KLAIPĖDOS MIESTO SAVIVALDYBĖS ADMINISTRACIJOS VIEŠŲJŲ PIRKIMŲ KOMISIJA

DĖL ATSAKYMŲ Į GAUTUS KLAUSIMUS PATEIKIMO IR TERMINO NUKĖLIMO

Vadovaudamiesi **Atgimimo aikštės rekonstravimo darbai su darbo projekto parengimu pirkimo supaprastinto atviro konkurso būdu (CVP IS ID 8492997)** sąlygų aprašo 49 p., atsakome į gautus klausimus:

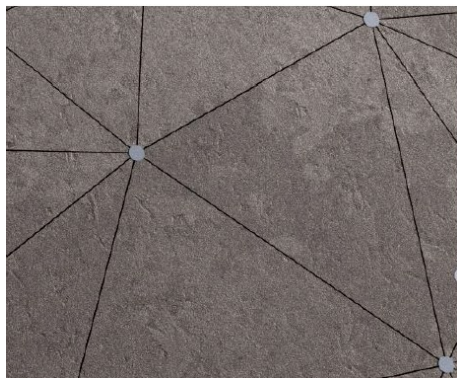
45. Klausimas:

Projekto dalis: SP. SA-SP dalyje rašote, kad granito storio sluoksnis bus tikslinamas Darbo projekto metu, prašome pakomentuoti, storis keisis į mažąją ar į didžiąją pusę? Ar jis bus patikslintas jau TP korekcijoje, kuri bus pateikta iki darbų fronto perdavimo, ar storį nustatys rangovas atsižvelgdamas į granito naudojimo paskirtį.

Atsakymas: Granito storis nesikeis.

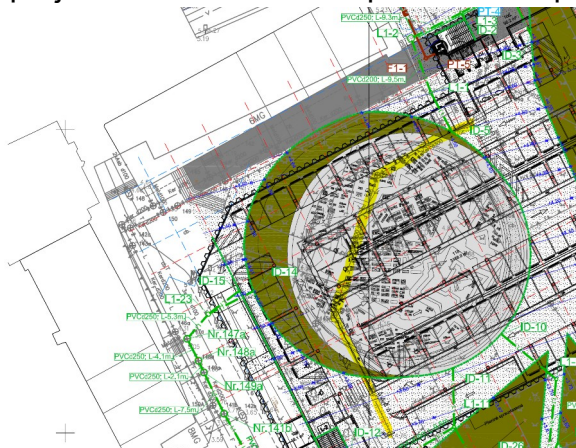
SP/SA P21-046-TP-SP/SA-TS aikštės skulptūrinio akcento paviršiaus plotą nurodote 1258 m², o darbų kiekių žiniaraštyje $181,24+1033,42=1214,66$ m², prašome patikslinti kuris kiekis teisingas

Atsakymas: Vadovautis pateikta patikslinta pasiūlymo forma.
